breytt eldhús

Reykjavíkurgvegur 74

Aðaluppdráttur

Grunnmynd 1. hæðar
Stækkun eldhúss og ný geymsla

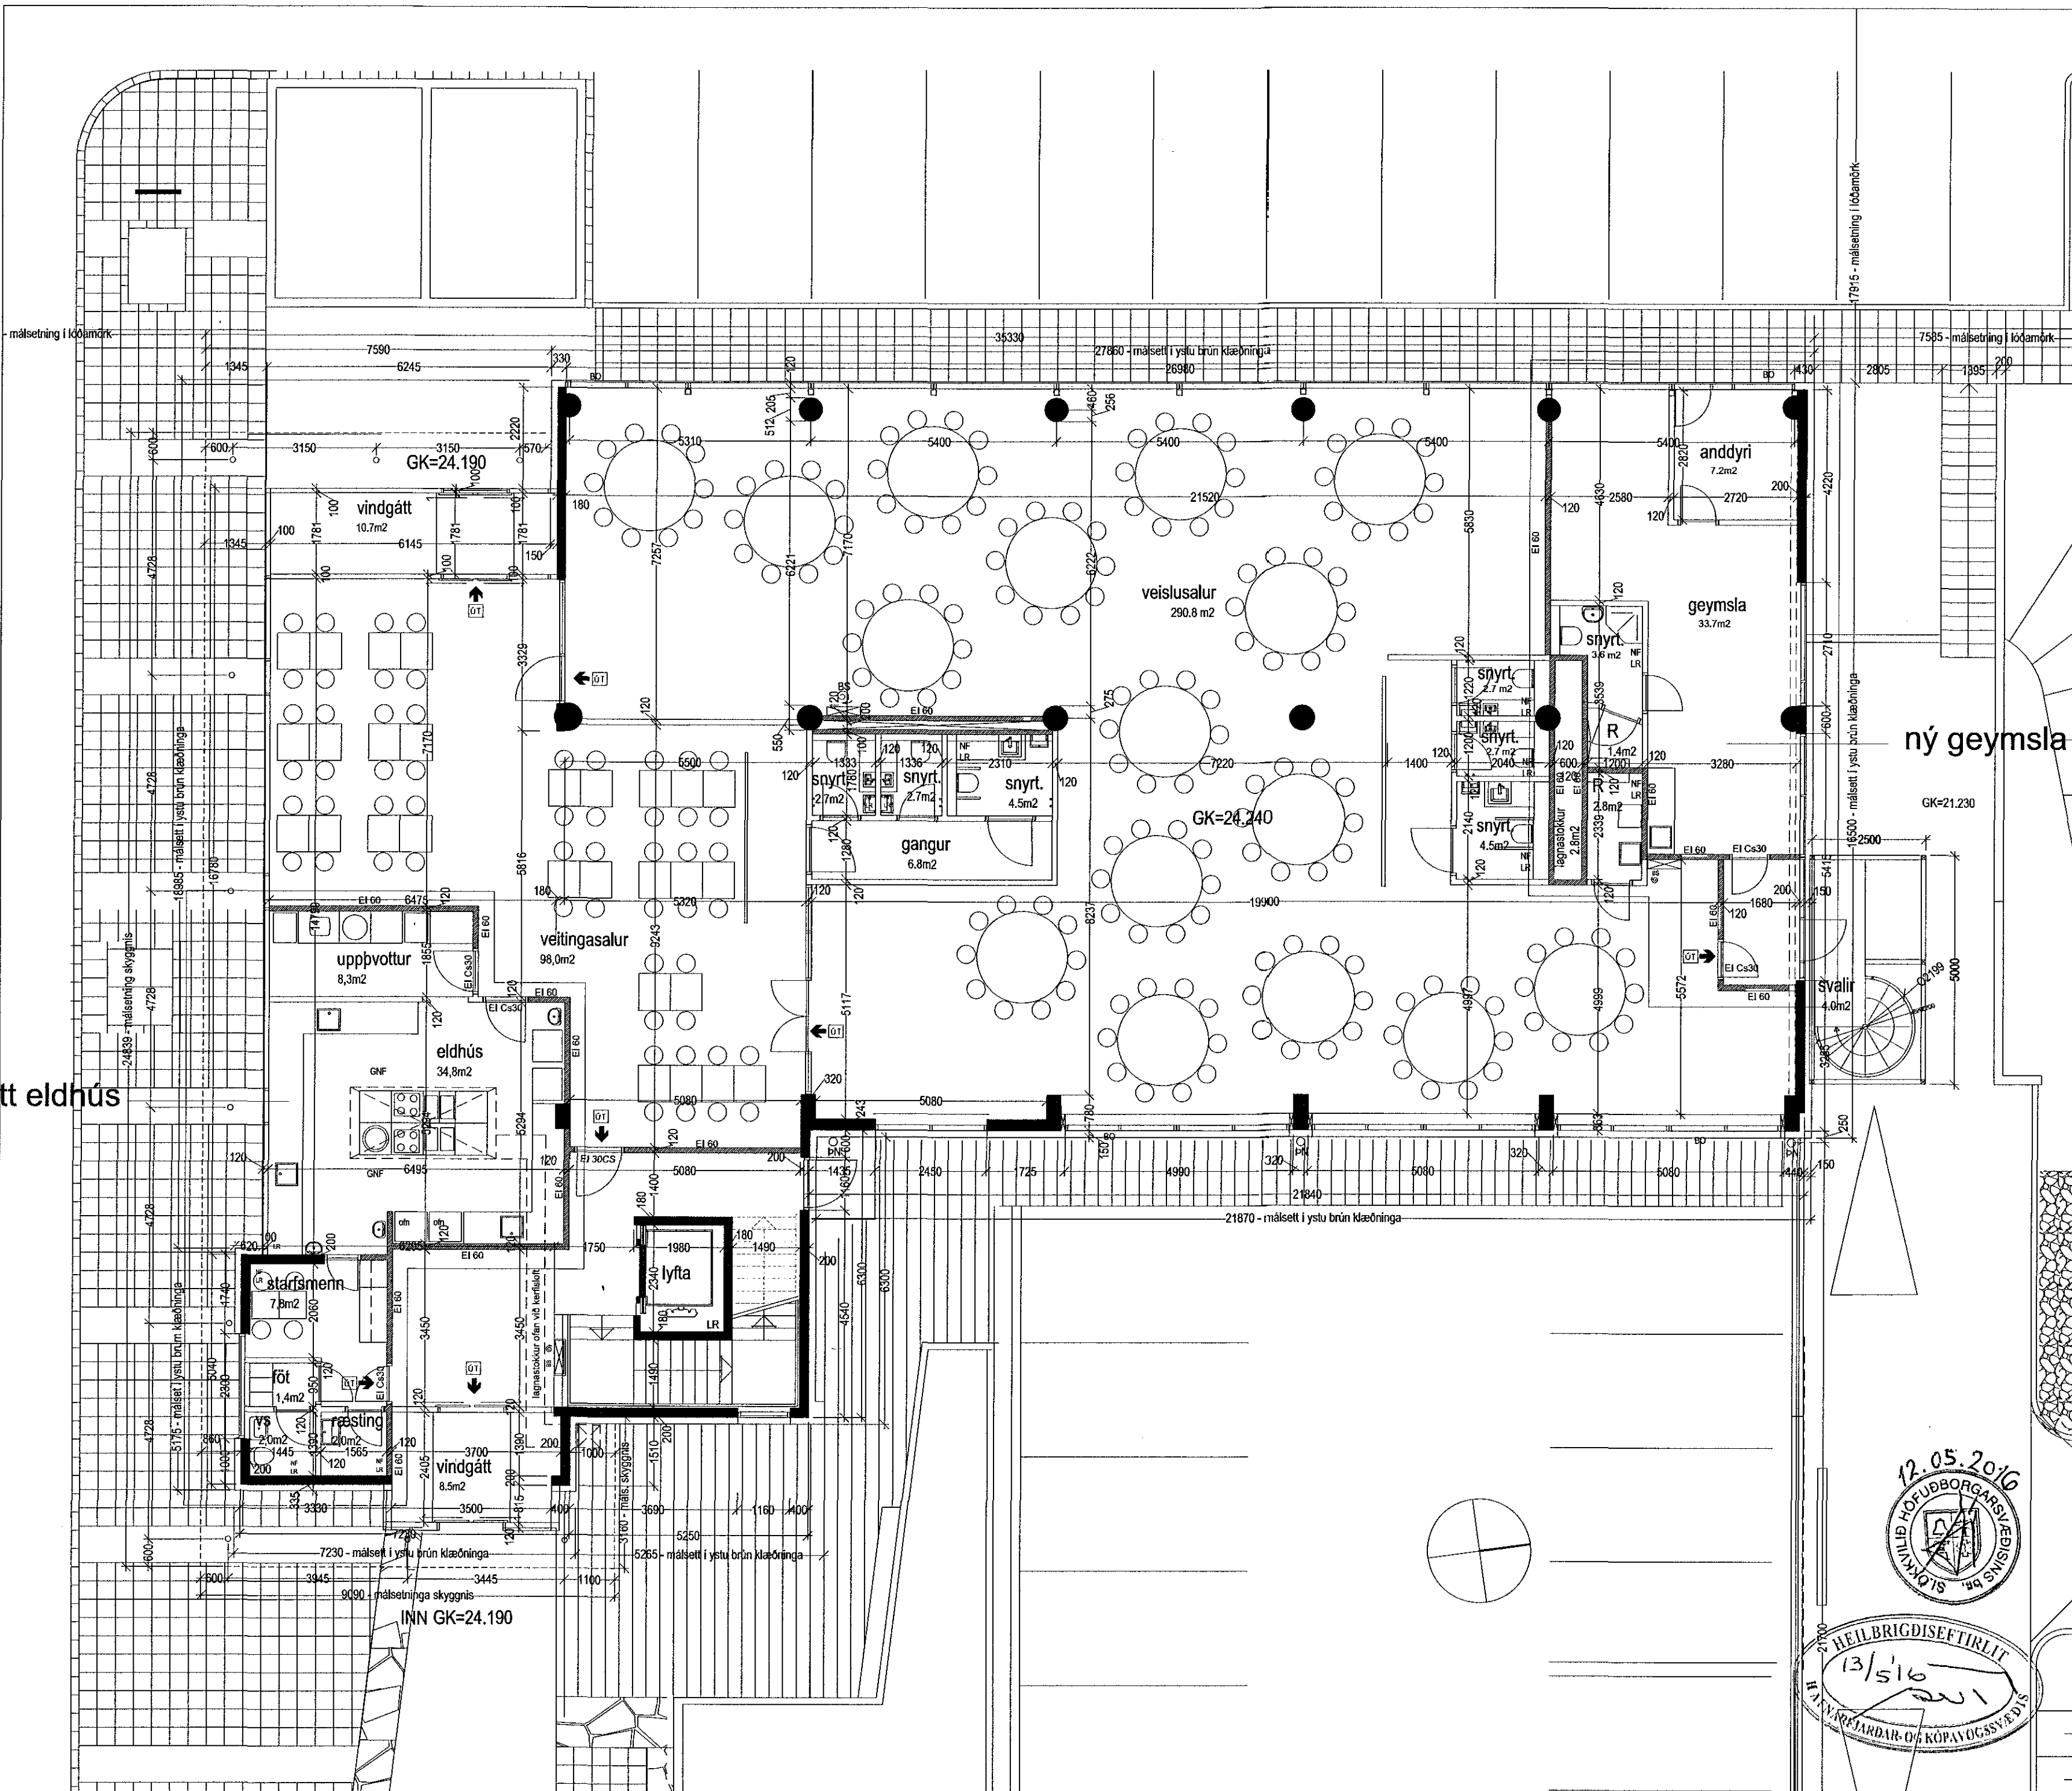
Breytingar í maí 2016 eru þær að eldhús fyrir veitingasal á 1. hæð er stækkað, stokkur frá eldhúsháfi er leiddur út í gegnum vindgátt og upp fyrir þak. Eldhús og starfsmannarými verða eitt brunahólf, aðskilin frá slúgahúsi. Ekki er eldað með gasi.

Eldhús og starfsmannaherbergi mynda saman brunahólf, u.þ.b. 57 m².

Veitingasalur og veisusalur eru eitt brunahólf, u.þ.b. 500 m².

Frá veitingasölum á fyrstu hæð eru þrjár flóttaleiðir, ekki tvær eins og áður sagði.

Löftstokkur frá eldhúsháfi skal vera með heilsöðnum samsetningum og ganga órofinn út og ná upp fyrir þakbrún. Hann skal vera a.m.k. EI 30 Bs1,d0 og þannig gerður að auðvelt sé að hreinsa hann. Í honum skulu vera fitugildrur. Hann skal vera í sér brunahólf EI60 þar sem hann gengur í gegnum önnur brunahólf s.s. slúgahús/vindgátt.
